**Европейская экономическая комиссия**
**Комитет по внутреннему транспорту**
**Всемирный форум для согласования правил  
в области транспортных средств**
**Рабочая группа по пассивной безопасности**

Семьдесят третья сессия

Женева, 15–19 мая 2023 года

**Доклад Рабочей группы по пассивной безопасности  
о работе ее семьдесят третьей сессии**
**Содержание**

#### КРИВЫЕ СООТНОШЕНИЯ СИЛА–СМЕЩЕНИЕ ДЛЯ ДИНАМИЧЕСКИХ ИСПЫТАНИЙ

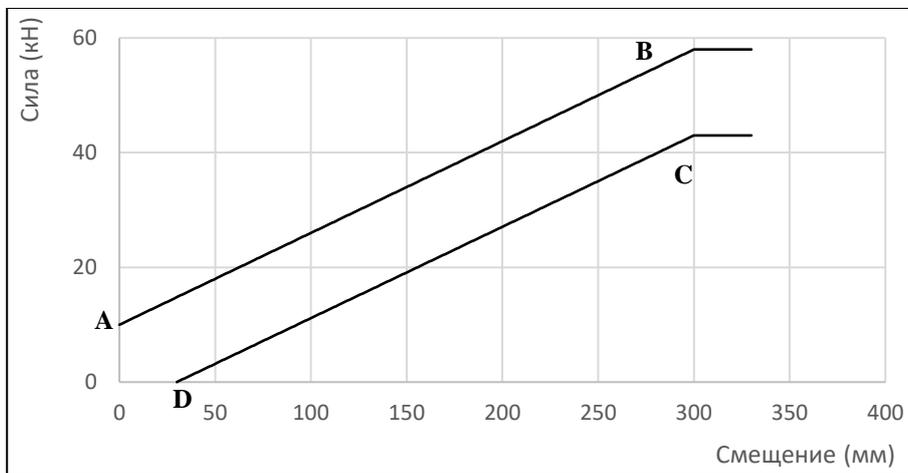
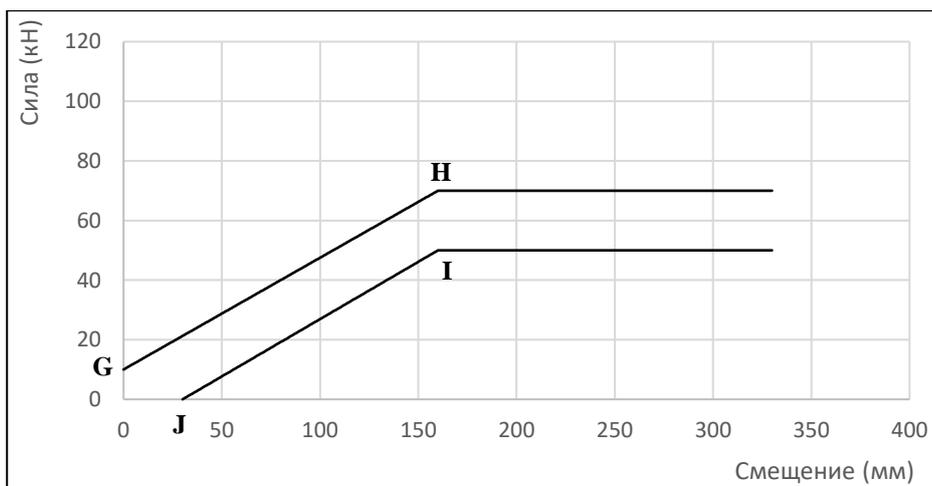
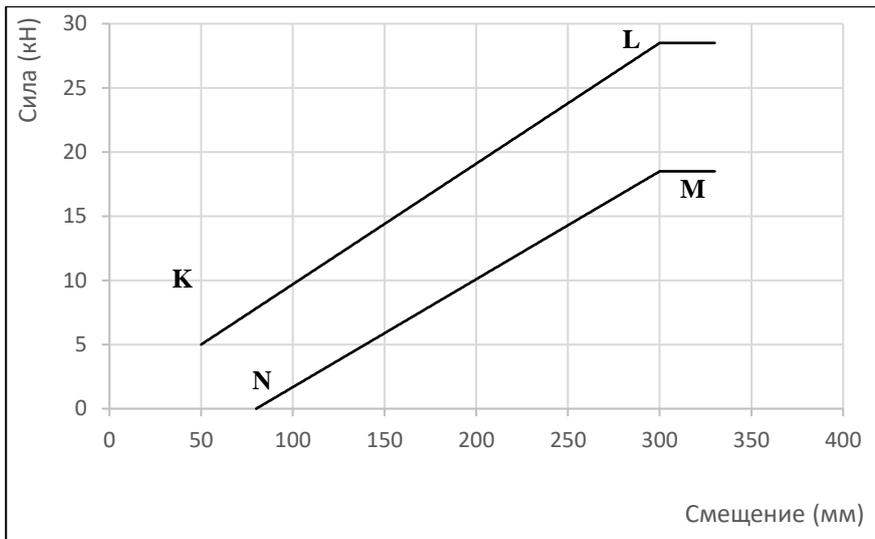
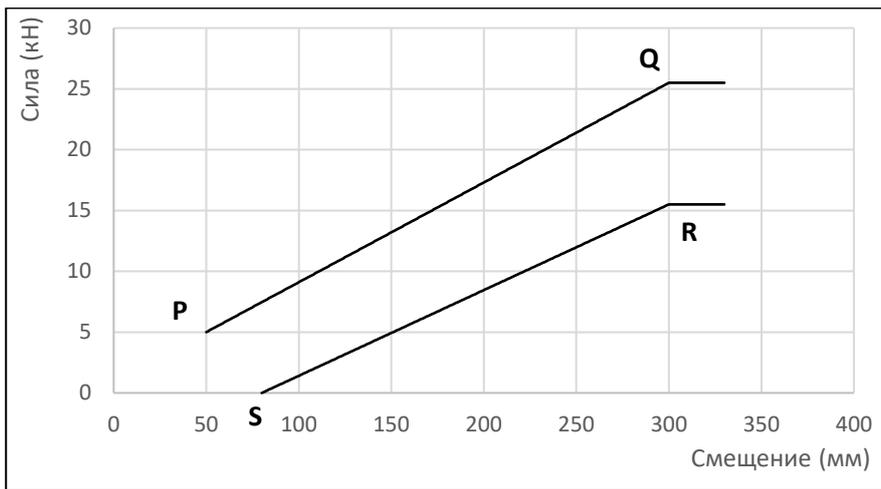
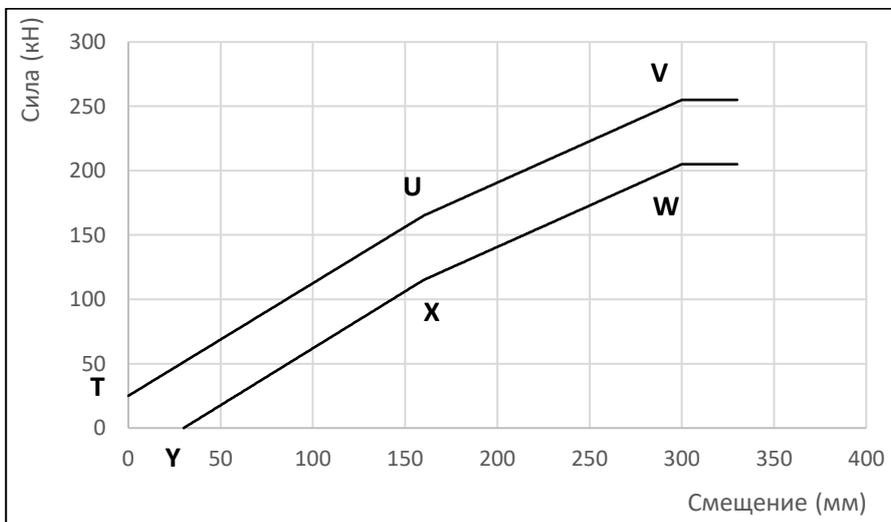
24. Эксперт от Франции представил документы GRSP-73-44 и GRSP-73-45 с целью внесения поправок соответственно в поправки серий 04 и 05 и уточнения рисунка в добавлении 2 к приложению 5, а также повторного изложения условных обозначений, исключенных из поправок серии 02 к этим Правилам ООН. GRSP приняла оба предложения, воспроизведенные в приложении VI, и поручила секретариату представить документ GRSP-73-44 в качестве проекта дополнения 3 к поправкам серии 04, а документ GRSP-73-45 в качестве проекта дополнения 4 к поправкам серии 05 к Правилам № 95 ООН для рассмотрения и голосования на сессиях WP.29 и AC.1 в ноябре 2023 года.

Приложение 5 — Добавление 2 изменить следующим образом:

### КРИВЫЕ СООТНОШЕНИЯ СИЛА–СМЕЩЕНИЕ ДЛЯ ДИНАМИЧЕСКИХ ИСПЫТАНИЙ

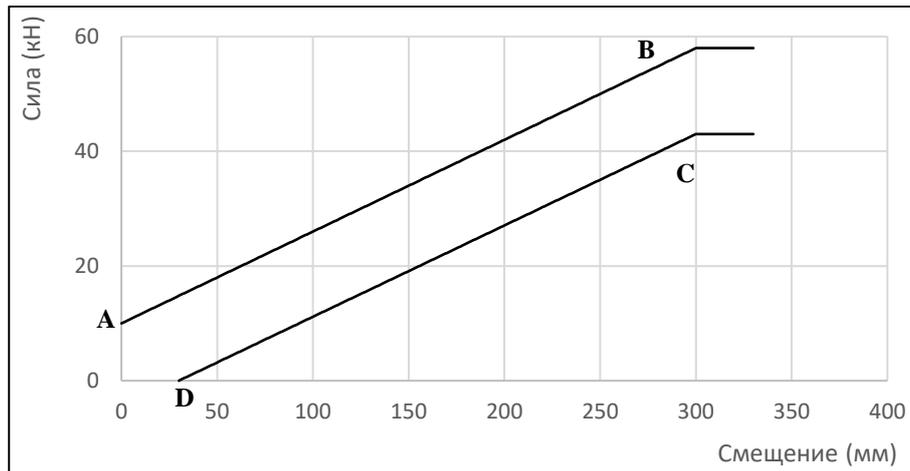
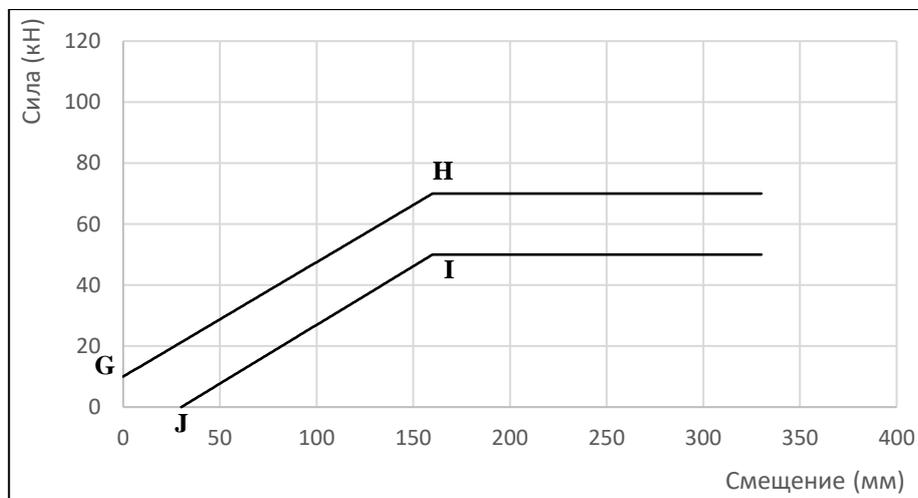
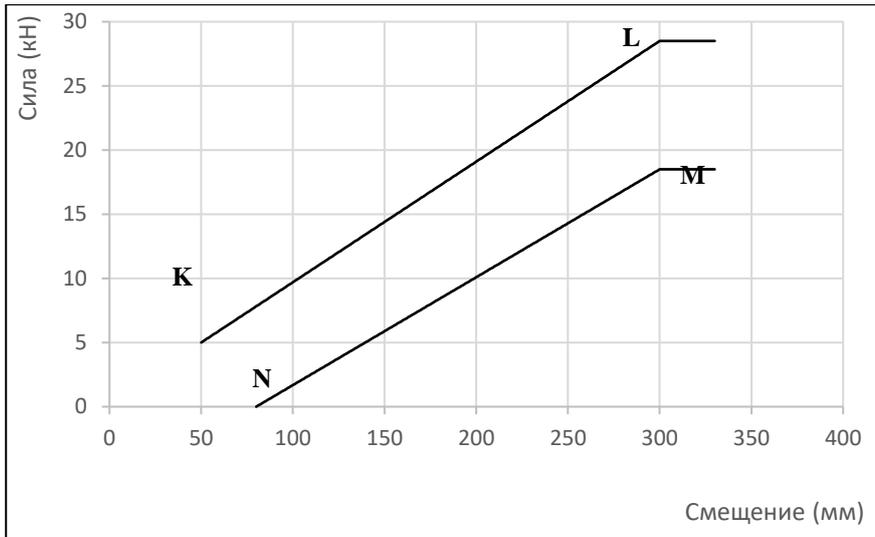
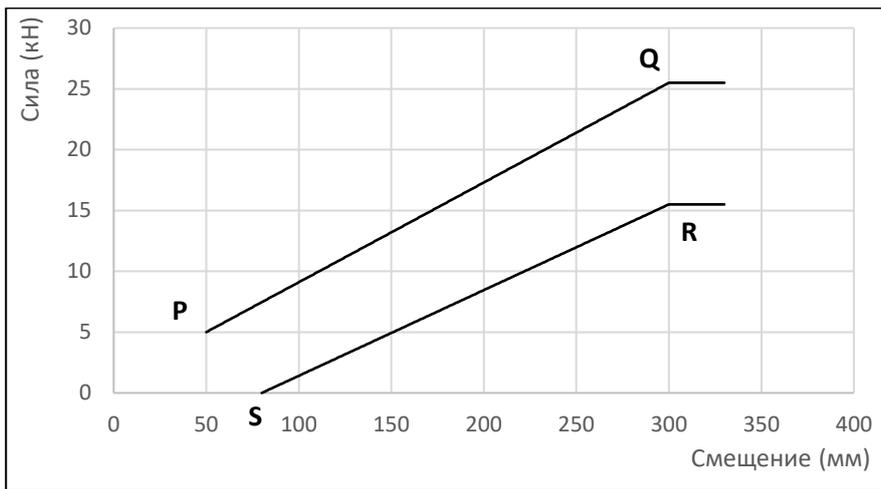
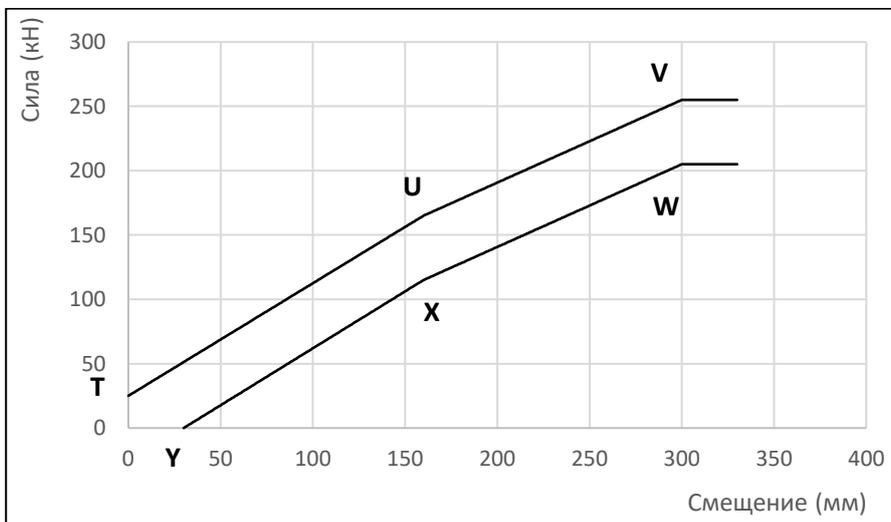
Приложение 5 — Добавление 2 изменить следующим образом:

Рис.3 j)

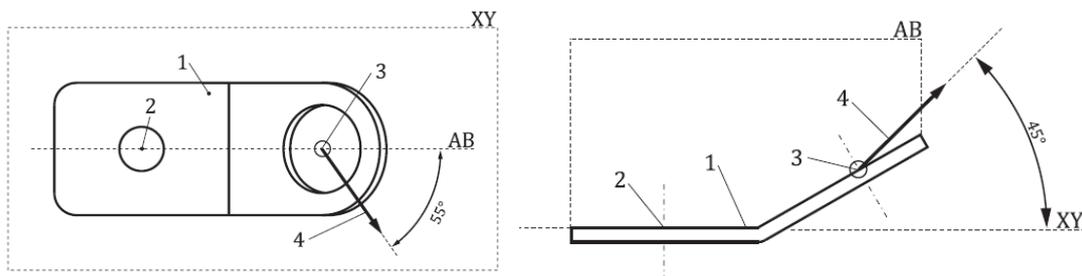
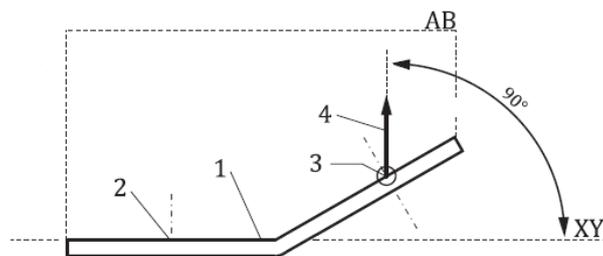
Проводят два испытания (см. рис.3 j) и рис. 3 k):

- усилие прилагают... в плоскости АВ; должно быть предотвращено вращение вокруг точки крепления к транспортному средству (2). См. рис. 3 j);
- ....
